**Verslag huishoudelijke elektrische installatie op laagspanning en zeer lage spanning****Algemeen:**

| Referentie: <b>010-20260213-01</b> | Datum controle: <b>13/02/2026</b> |

| Adres installatie: <b>Graatakker 157, 2300 - Turnhout</b>                                                                                                                                        | Nummer teller(s): <b>1SAG1105525437</b>             |

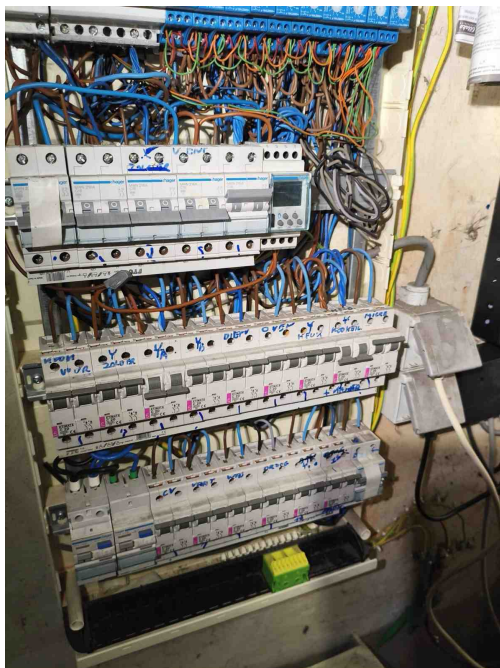
**I01** - De waarde van de isolatieweerstand per kring dient tenminste 0,50 Mohm (1000 x Utest) te zijn (Boek 1: 6.4.5.1).  
*Opmerking: De automaten dat af staan*

**D04** - De hoofddifferentieelstroominrichting is niet verzegelbaar (Boek 1: 4.2.4.3).  
*Opmerking: Bord 1*

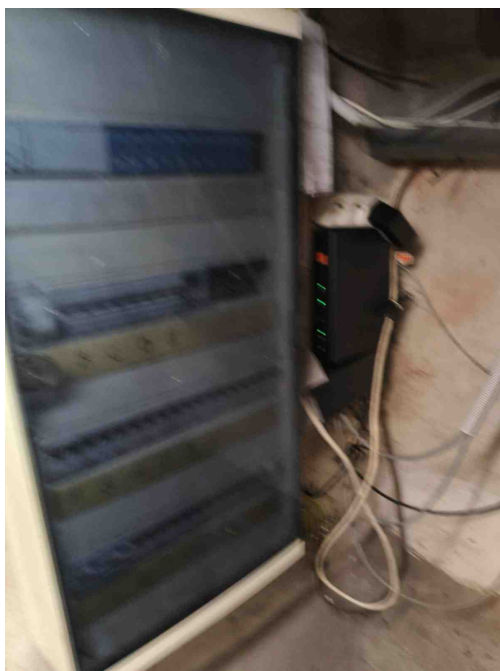
**I01** - De waarde van de isolatieweerstand per kring dient tenminste 0,50 Mohm (1000 x Utest) te zijn (Boek 1: 6.4.5.1).  
*Opmerking: De automaten dat af staan*

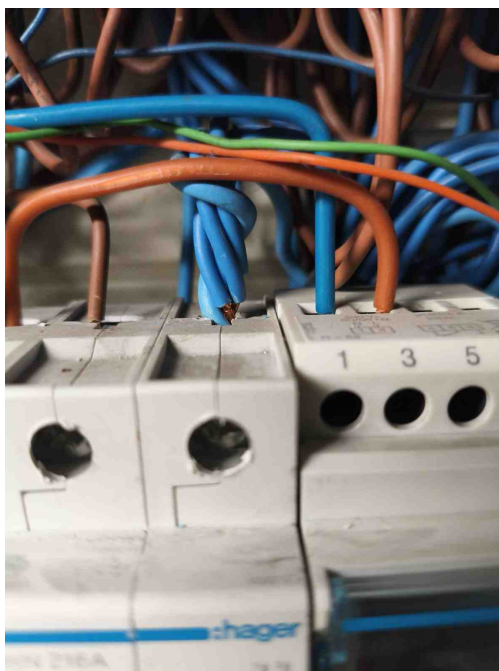
**B17** - De voedingsspanning is niet op elk bord vermeld (Boek 1: 3.1.3.3).  
*Opmerking: Bord1*

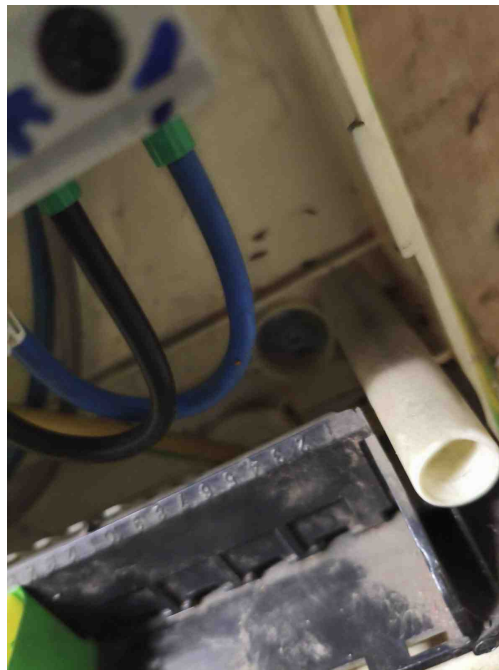
**T21** - Het elektrisch materieel is niet geplaatst volgens de voorschriften van de fabrikant/ regels van goed vakmanschap . (Boek 1: 1.4.1.3)

*Opmerking: Uitgang automaat en vijzen bord niet afgedekt*

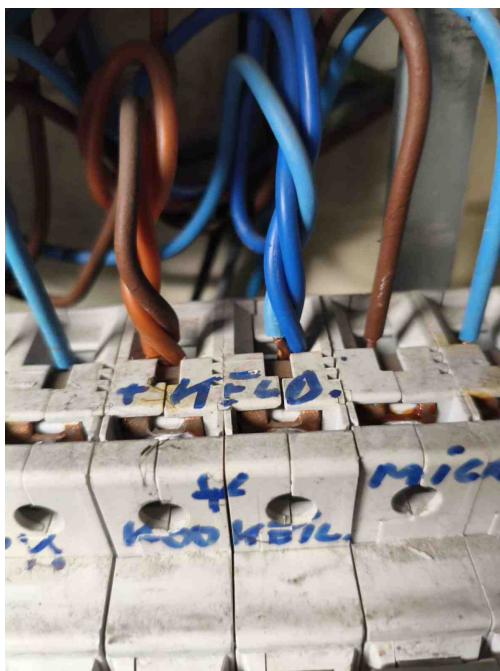
**T21** - Het elektrisch materieel is niet geplaatst volgens de voorschriften van de fabrikant/ regels van goed vakmanschap . (Boek 1: 1.4.1.3)

*Opmerking: Uitgang automaat en vijzen bord niet afgedekt*

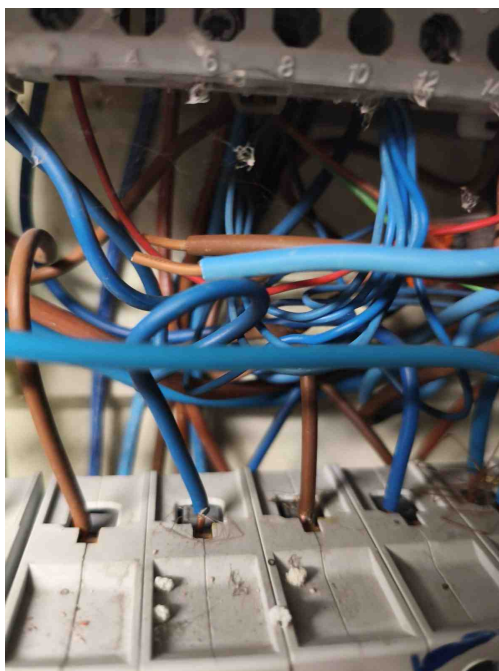
**T21** - Het elektrisch materieel is niet geplaatst volgens de voorschriften van de fabrikant/ regels van goed vakmanschap . (Boek 1: 1.4.1.3)

*Opmerking: Uitgang automaat en vijzen bord niet afgedekt*

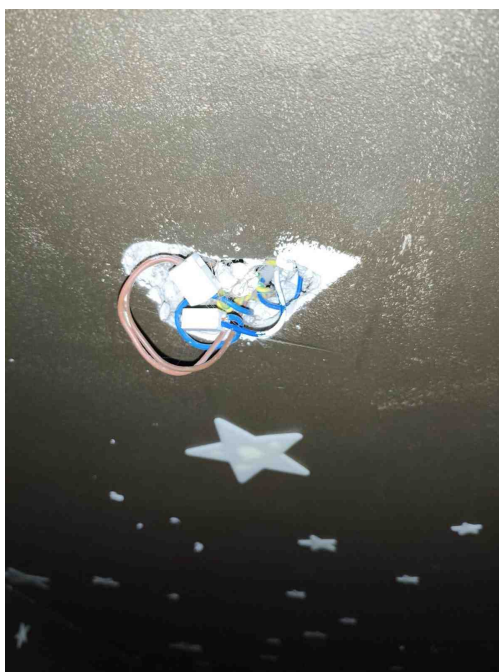
**C28** - Niet gebruikte leidingen onder spanning zijn niet op een degelijke manier geïsoleerd of verwijderd (Boek 1: 4.2.1.1).  
*Opmerking: Bord 1 gang 2 de verdiep*

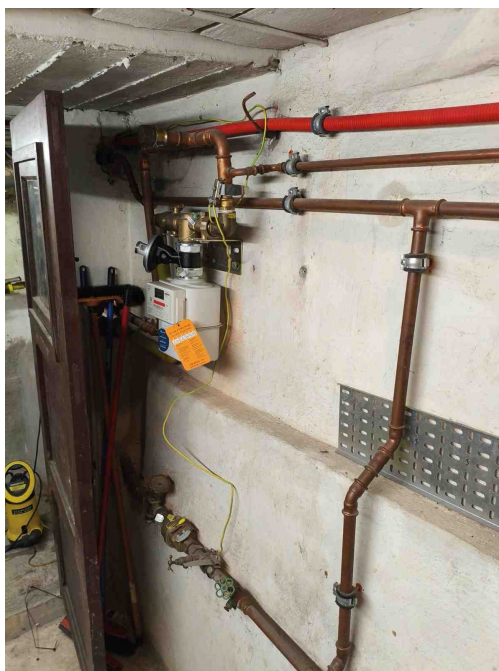
**C28** - Niet gebruikte leidingen onder spanning zijn niet op een degelijke manier geïsoleerd of verwijderd (Boek 1: 4.2.1.1).  
*Opmerking: Bord 1 gang 2 de verdiep*

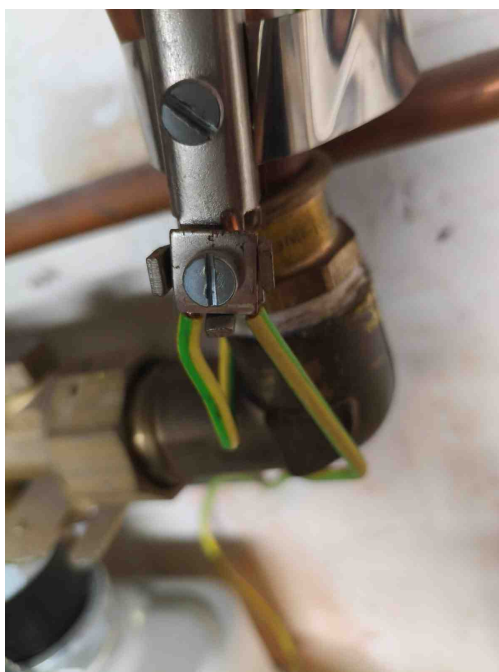
**E02** - De hoofdequipotentiale verbindingen zijn onvolledig (Boek 1: 4.2.3.2).  
*Opmerking: Aarding onderbroken*

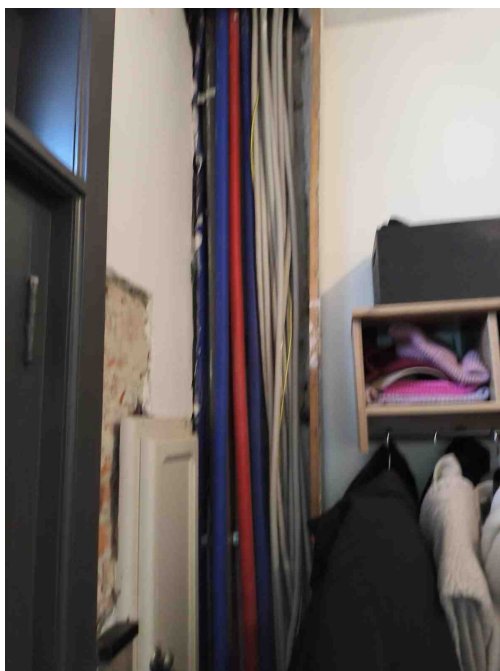
**E02** - De hoofdequipotentiale verbindingen zijn onvolledig (Boek 1: 4.2.3.2).  
*Opmerking: Aarding onderbroken*

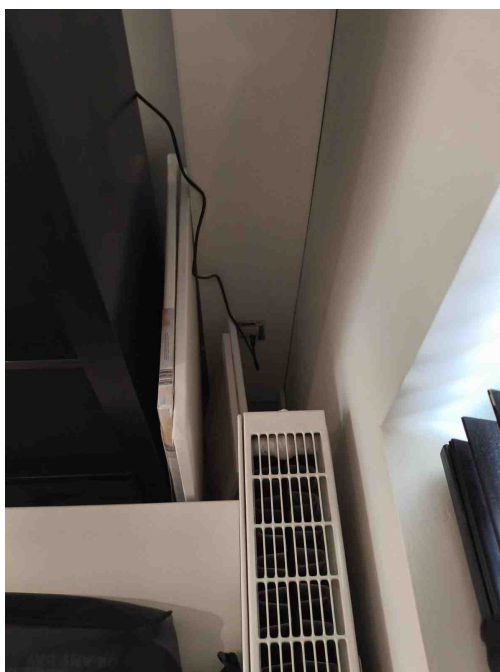
**C13** - Onvoldoende bevestiging van de leiding(en) (Boek 1: 5.2.9.5).  
*Opmerking: Gang*

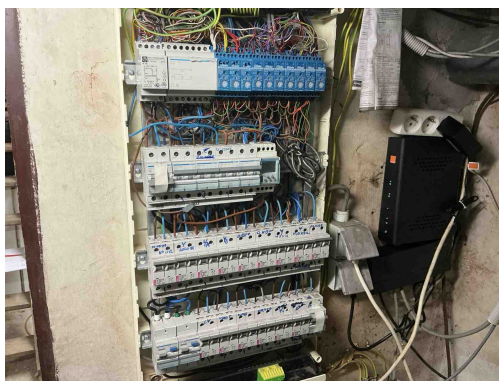
**T09** - Bepaalde contactdozen en/of schakelaars zijn beschadigd (Boek 1: 1.4.1.3).  
*Opmerking: Eetplaats*
